Montréal, le 8 mai 2024

Madame Sarah Devin, Analyste, Équipe de Promotion de la conformité et Suivi  
Agence d'évaluation d'impact du Canada  
160, rue Elgin, 22<sup>e</sup> étage  
Ottawa (Ontario)  
K1A 0H3

**Objet : Avis de modification au projet de mine de lithium Baie James du 17 janvier 2024**

Figure 1 Bassins versants de la zone d'étude avec aménagement général du site mis à jour.

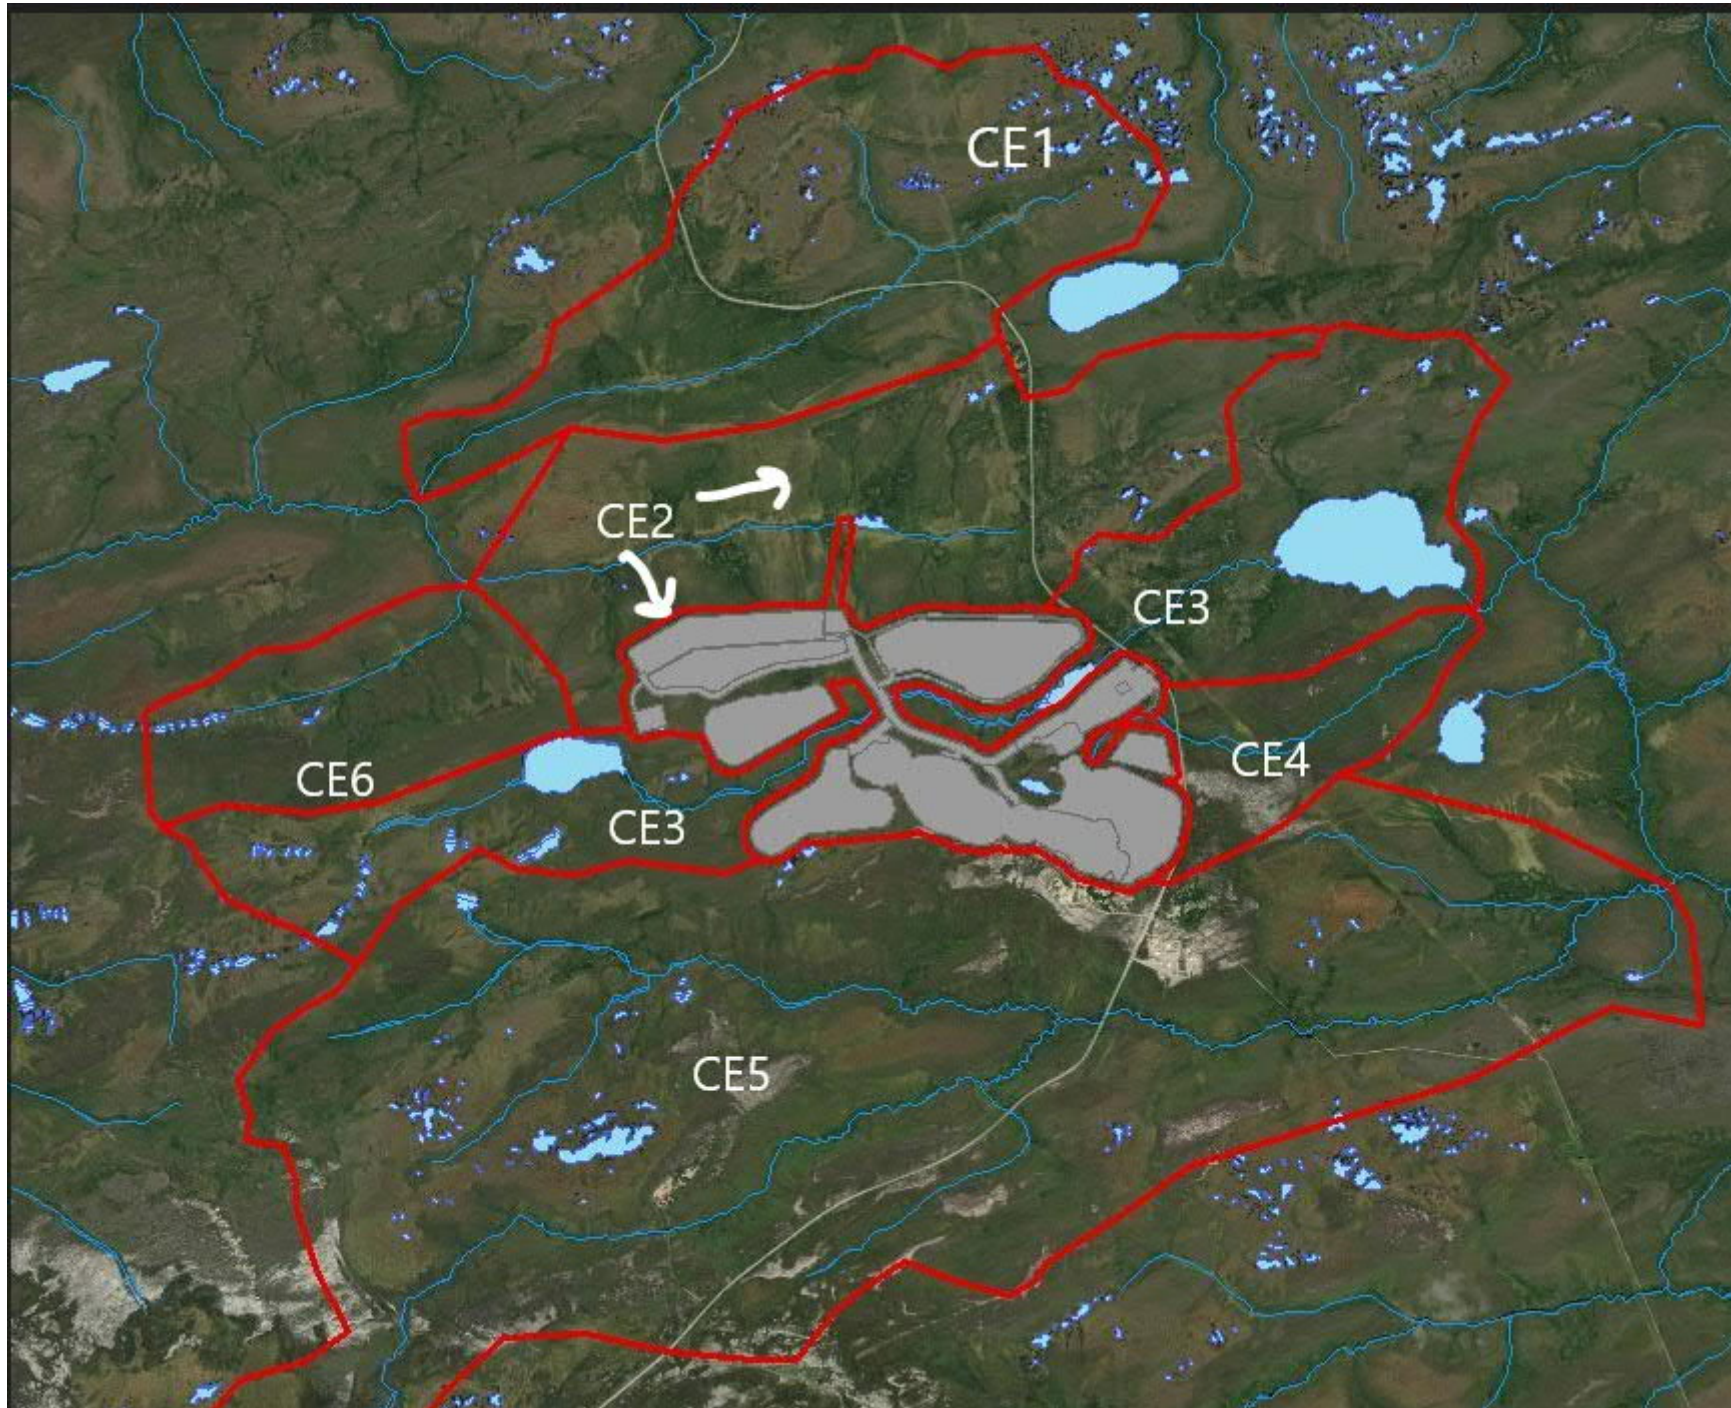
Le 17 janvier dernier, nous avons avisé l'Agence d'Évaluation d'Impact du Canada (AEIC) de quelques modifications mineures apportées au projet. Tu trouveras ci-joint le document qui a été transmis à l'AEIC et qui présente les informations pertinentes reliées aux modifications apportées au projet. Le principal changement concerne le déplacement de la halde ouest de 262 mètres en direction ouest-sud-ouest. Tu trouveras également dans mon courriel plus bas le tableau 1 et la figure 1 qui présentent la mise à jour des bassins affectés par ces modifications en guise d'informations complémentaires.

Les changements apportés au projet entraîne une augmentation de la superficie des bassins versants de la partie nord-ouest (CE1+CE2+CE6) de 1% par rapport par rapport à ce qui avait été prévu dans l'étude d'impact (2021) et une diminution de 1 % de la superficie des bassins versants de la partie sud-est (CE3+CE4+CE5) (colonne 7 du tableau 1). À la lumière de ces informations, nous considérons qu'aucun impact additionnel significatif ne sera causé à l'habitat du poisson ni aux plans d'eau navigables.

Figure 1 Bassins versants de la zone d'étude avec aménagement général du site mis à jour.

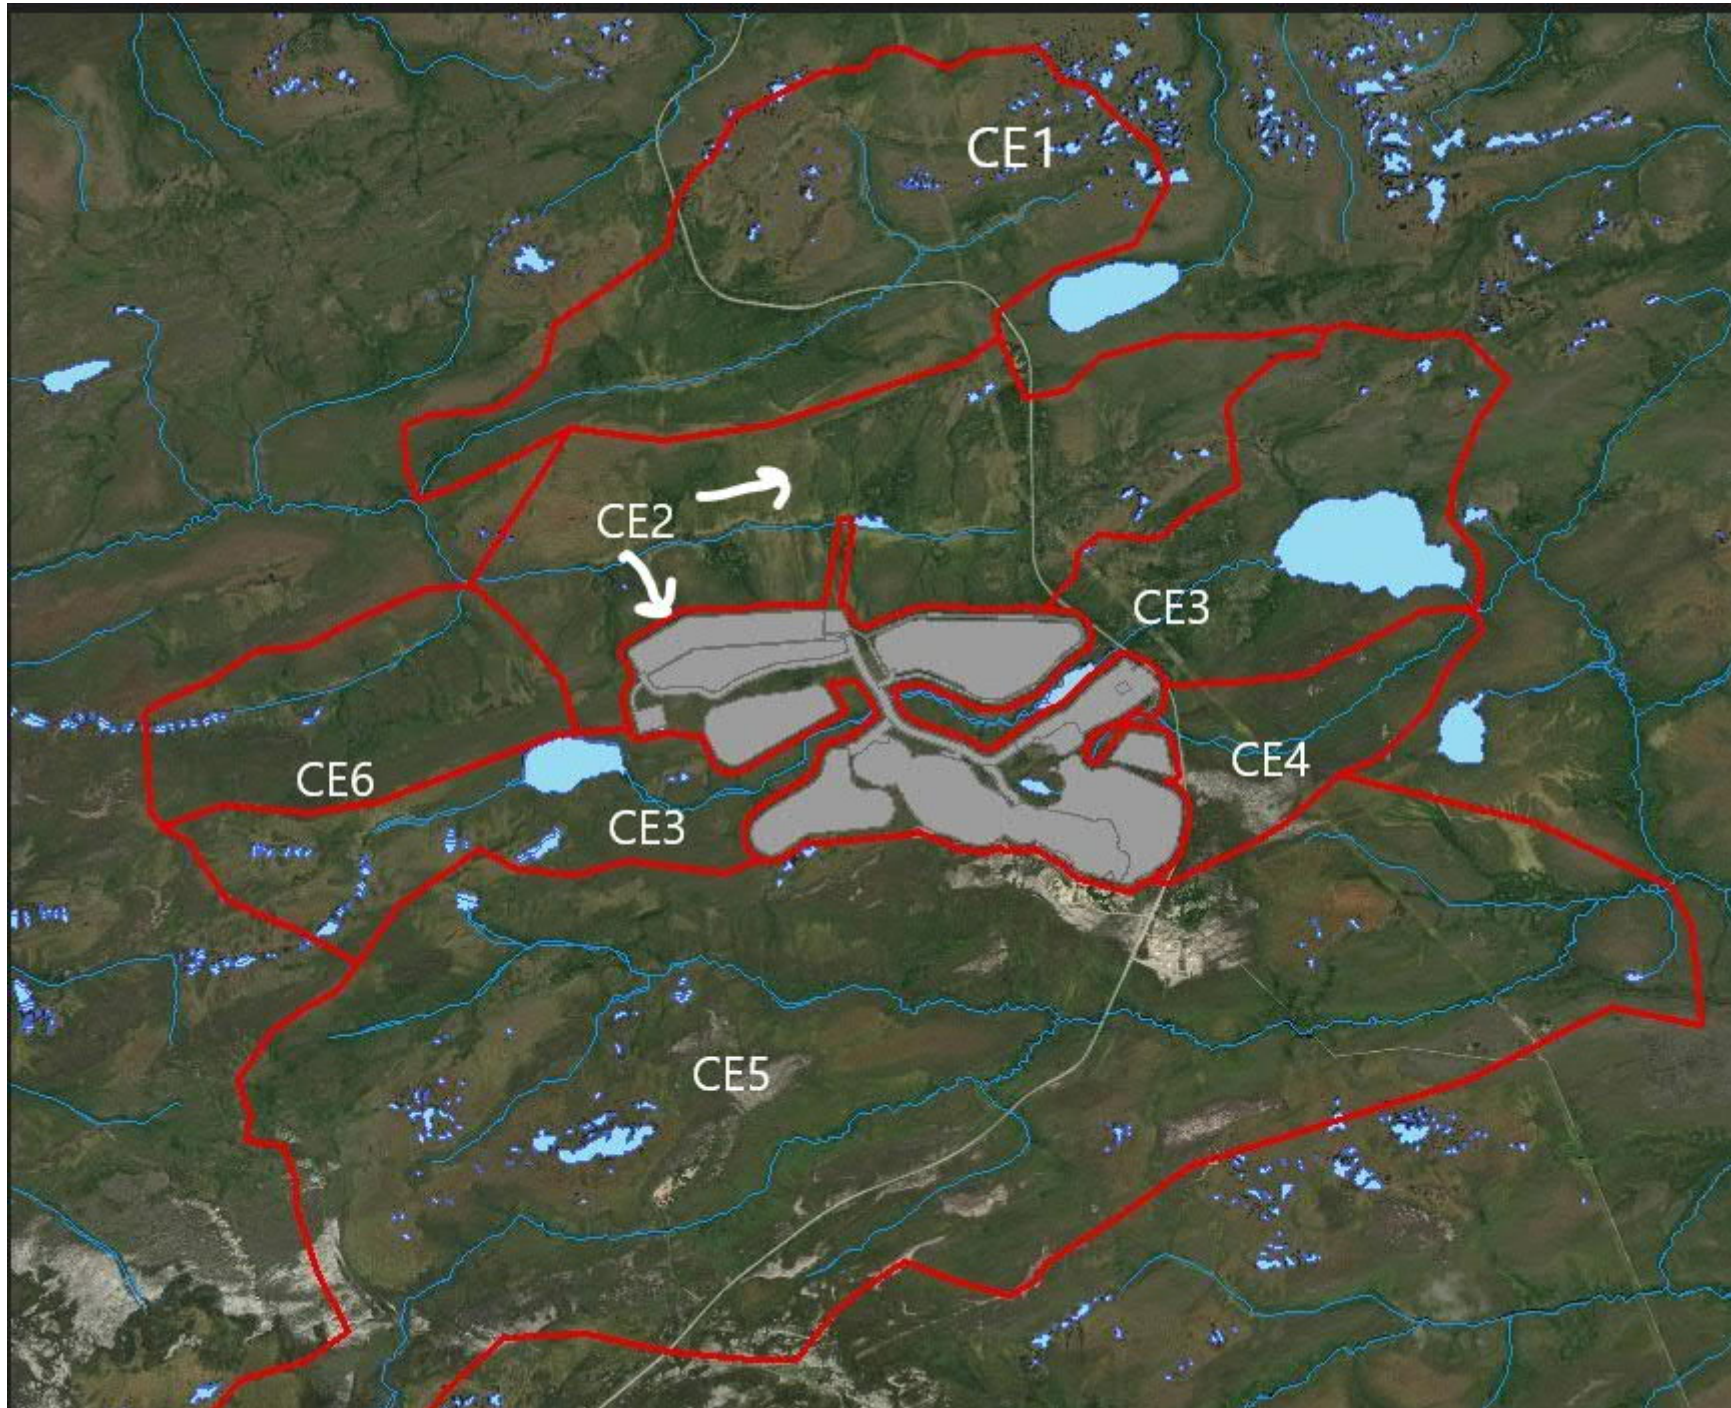
Le 17 janvier dernier, nous avons avisé l'Agence d'Évaluation d'Impact du Canada (AEIC) de quelques modifications mineures apportées au projet. Tu trouveras ci-joint le document qui a été transmis à l'AEIC et qui présente les informations pertinentes reliées aux modifications apportées au projet. Le principal changement concerne le déplacement de la halde ouest de 262 mètres en direction ouest-sud-ouest. Tu trouveras également dans mon courriel plus bas le tableau 1 et la figure 1 qui présentent la mise à jour des bassins affectés par ces modifications en guise d'informations complémentaires.

Les changements apportés au projet entraînent une augmentation de la superficie des bassins versants de la partie nord-ouest (CE1+CE2+CE6) de 1% par rapport à ce qui avait été prévu dans l'étude d'impact (2021) et une diminution de 1 % de la superficie des bassins versants de la partie sud-est (CE3+CE4+CE5) (colonne 7 du tableau 1). À la lumière de ces informations, nous considérons qu'aucun impact additionnel significatif ne sera causé à l'habitat du poisson ni aux plans d'eau navigables.

J'ai pris connaissance de votre courriel et je suis d'accord avec vos conclusions. Je vais mettre à jour les chiffres dans mon analyse. As-tu des nouvelles pour le ponceau sur le CE03 ?

Figure 1 Bassins versants de la zone d'étude avec aménagement général du site mis à jour.

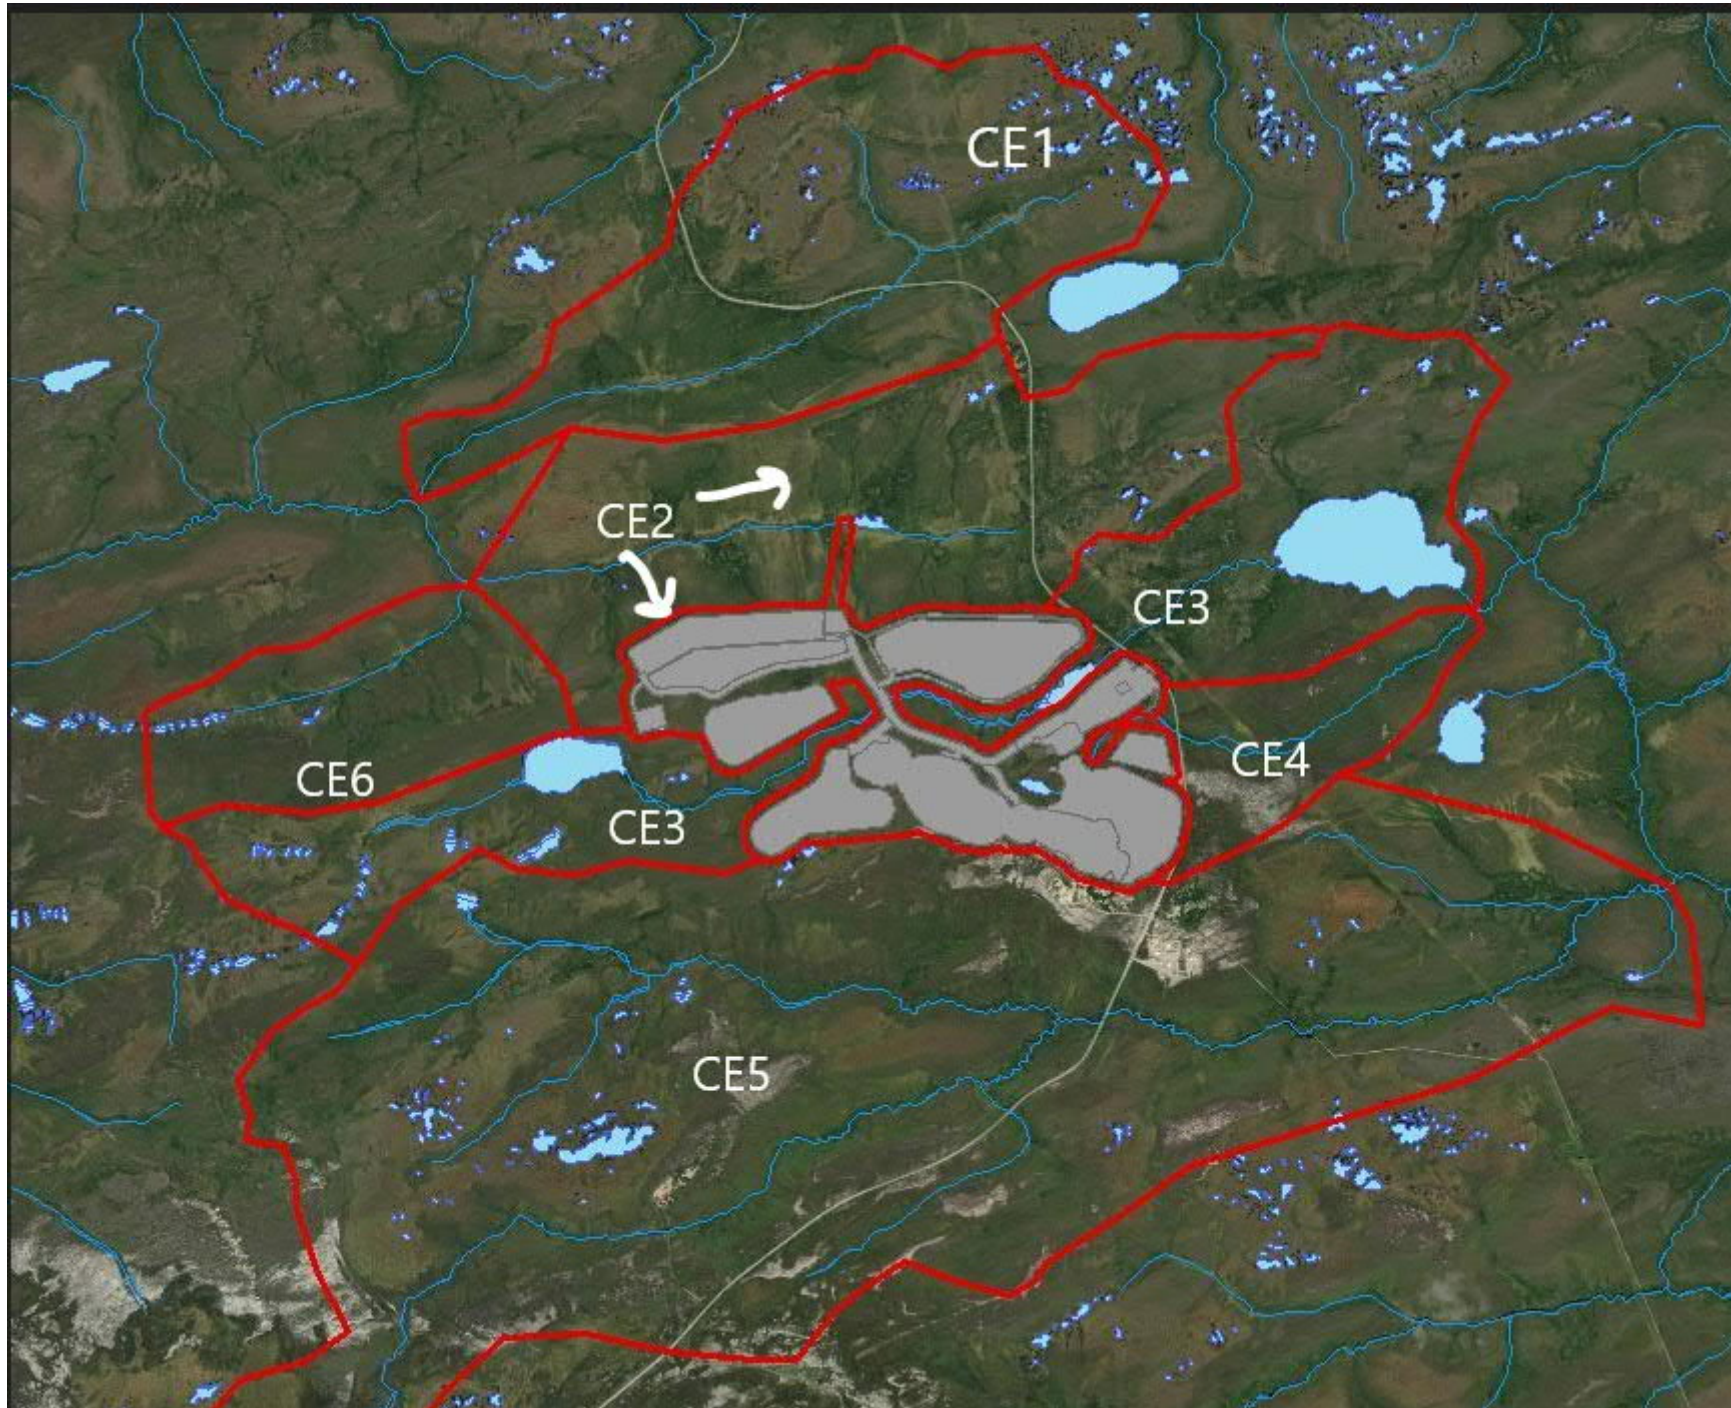
Le 17 janvier dernier, nous avons avisé l'Agence d'Évaluation d'Impact du Canada (AEIC) de quelques modifications mineures apportées au projet. Vous trouverez ci-joint le document qui a été transmis à l'AEIC et qui présente les informations pertinentes reliées aux modifications apportées au projet. Le principal changement concerne le déplacement de la halde ouest de 262 mètres en direction ouest-sud-ouest. Vous trouverez également dans mon courriel plus bas le tableau 1 et la figure 1 qui présentent la mise à jour des bassins affectés par ces modifications en guise d'informations complémentaires.

Les changements apportés au projet entraîne une augmentation de la superficie des bassins versants de la partie nord-ouest (CE1+CE2+CE6) de 1% par rapport par rapport à ce qui avait été prévu dans l'étude d'impact (2021) et une diminution de 1 % de la superficie des bassins versants de la partie sud-est (CE3+CE4+CE5) (colonne 7 du tableau 1). À la lumière de ces informations, nous considérons qu'aucun impact additionnel significatif ne sera causé à l'habitat du poisson ni aux plans d'eau navigables.
